電源開発株式会社  
大間原子力発電所

意見聴取会指摘事項について  
(地震関係：その2)

平成16年8月  
原子力発電安全審査課

1. 模擬地震動の経時特性の影響について

図-1.3 一様乱数位相を用いた模擬地震動

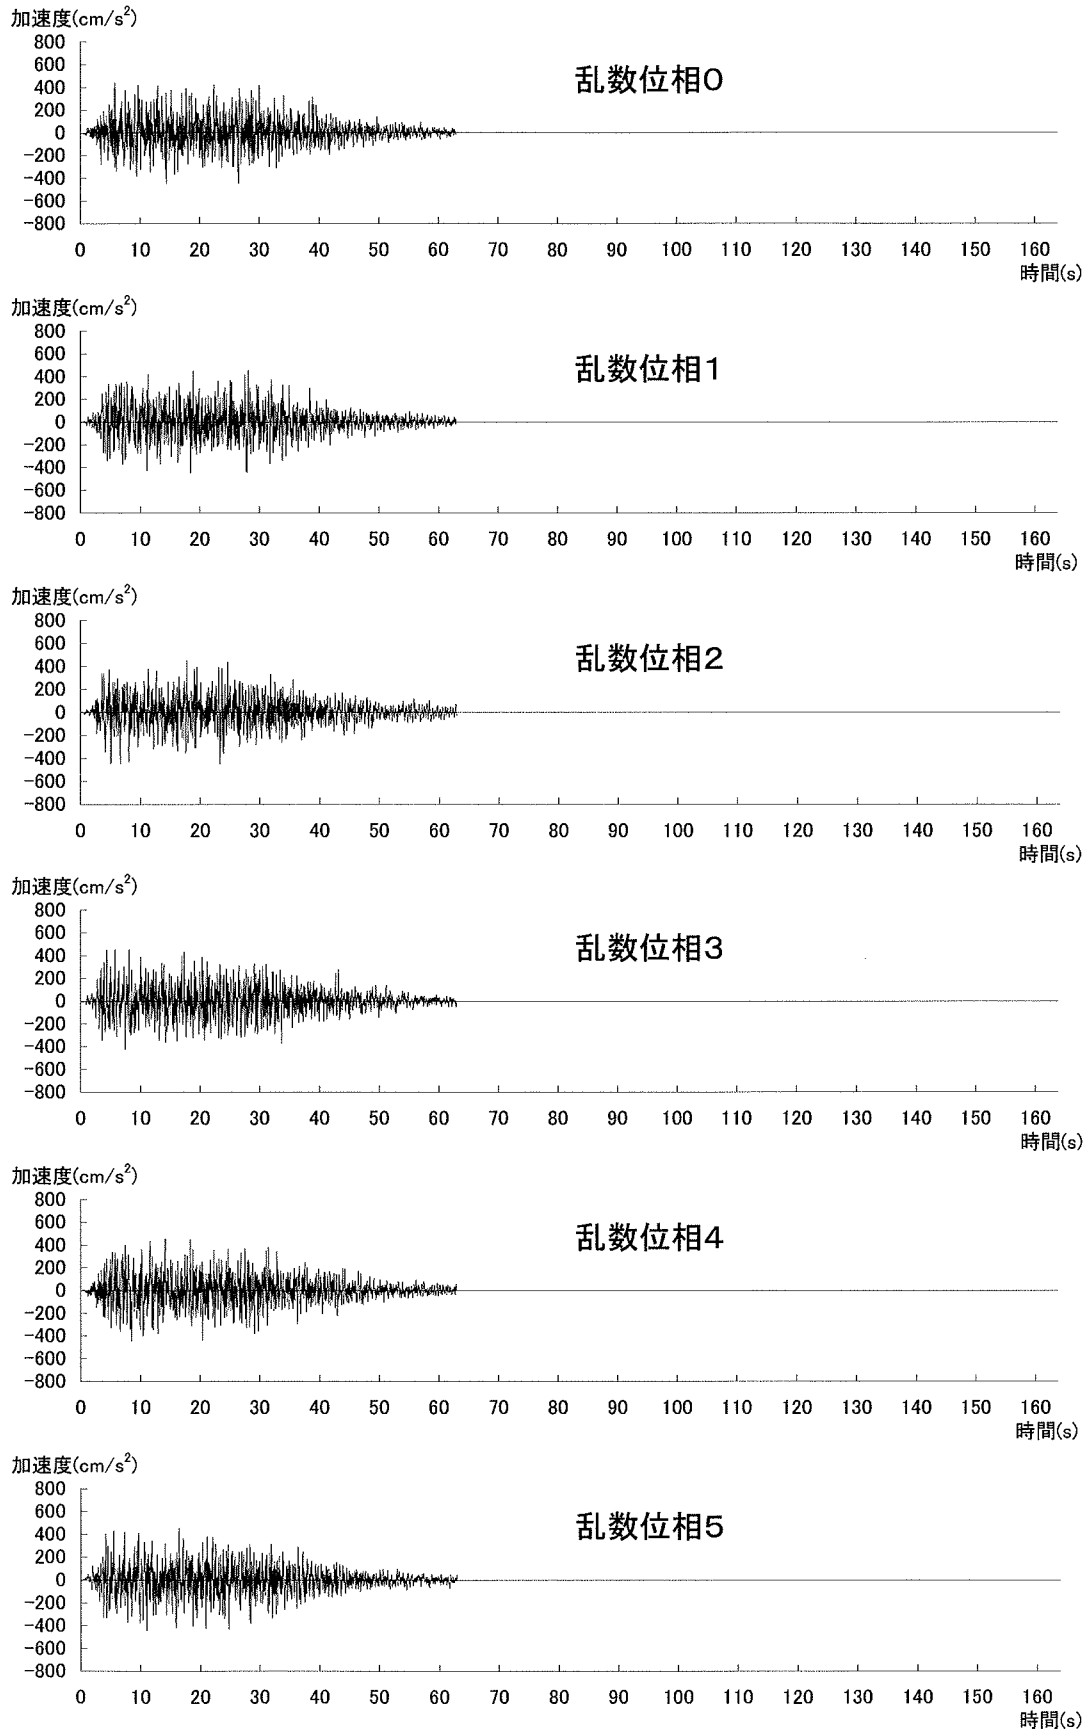
- 1) 設計用模擬地震動 $S_2-D$ の作成における経時特性の考え方について説明すること。
- 2) 設計用模擬地震動を作成する際に、周期2秒以上の地震波の扱いについて説明すること。

設計用模擬地震動 $S_2-D$ を含む一様乱數位相による模擬地震動6波を図-1.3 に示し、観測記録の位相を用いて作成した模擬地震動6波を図-1.4 に示す。

- ① 作成した模擬地震動 12 波を入力した場合は全て弾性応答範囲に収まり、一様乱数位相及び観測記録の位相にかかわらず、応答結果は同様の値となっている。
- ② 模擬地震動の2倍を入力した場合の応答は非線形領域に入り、観測記録の位相による場合は、一様乱数位相による場合よりも多少ばらつくものの、観測記録の位相と一様乱数位相による応答結果に顕著な違いは見られない。

以上のことから、大間原子力発電所の原子炉建屋(R/B)のような建物・構築物を対象とした場合においては、模擬地震動の経時特性の違いが建屋応答へ及ぼす影響は小さいと考えられる。

図-1.7 最大応答値の比較

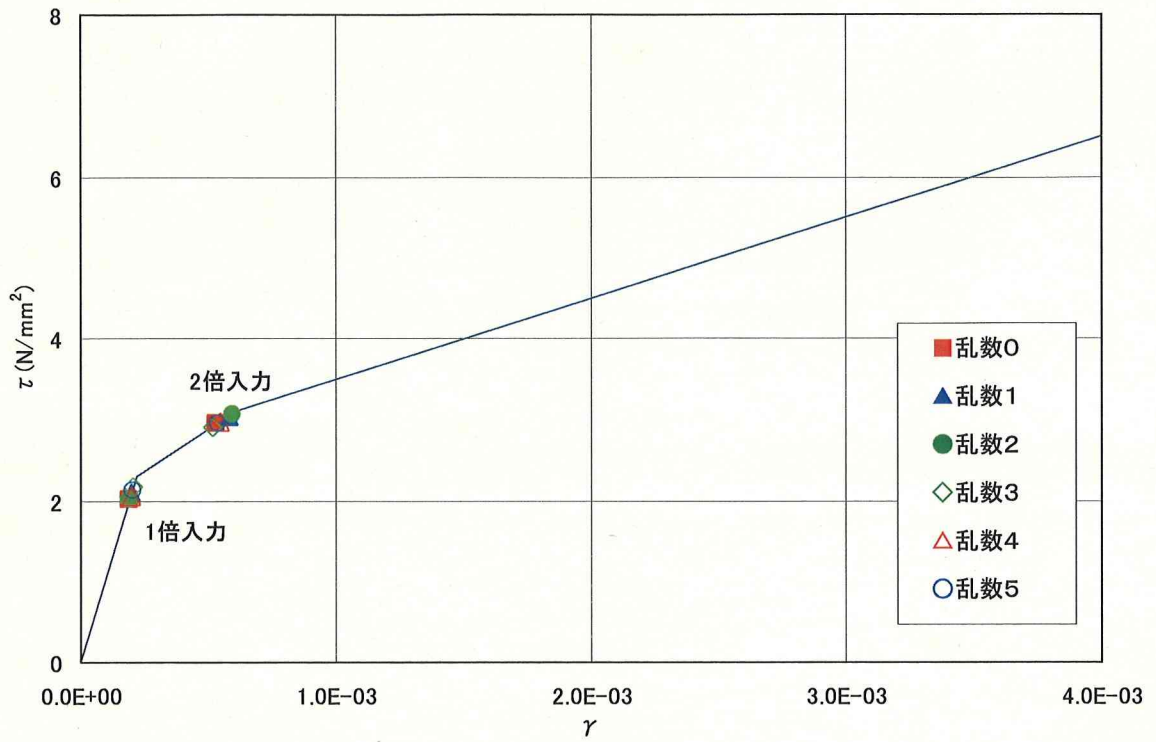
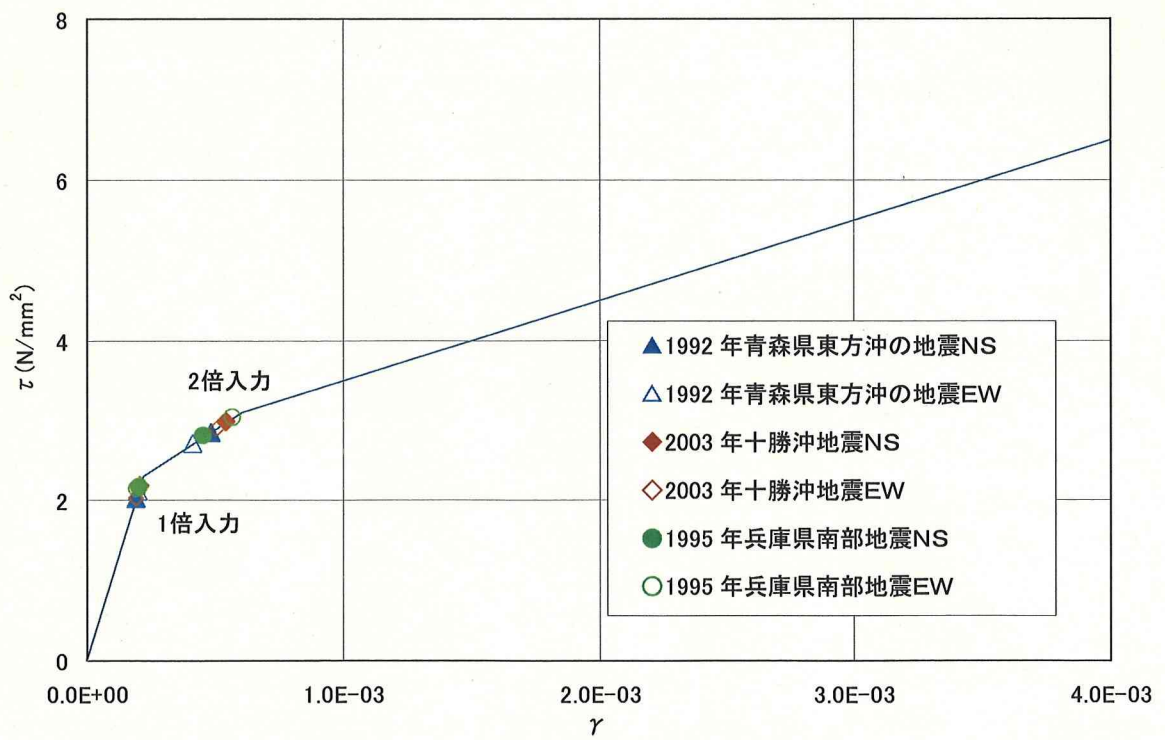
表-1.4 に解析結果を示し、図-1.7 に各入力倍率における最大応答せん断歪度をスケルトンカーブ上に示す。
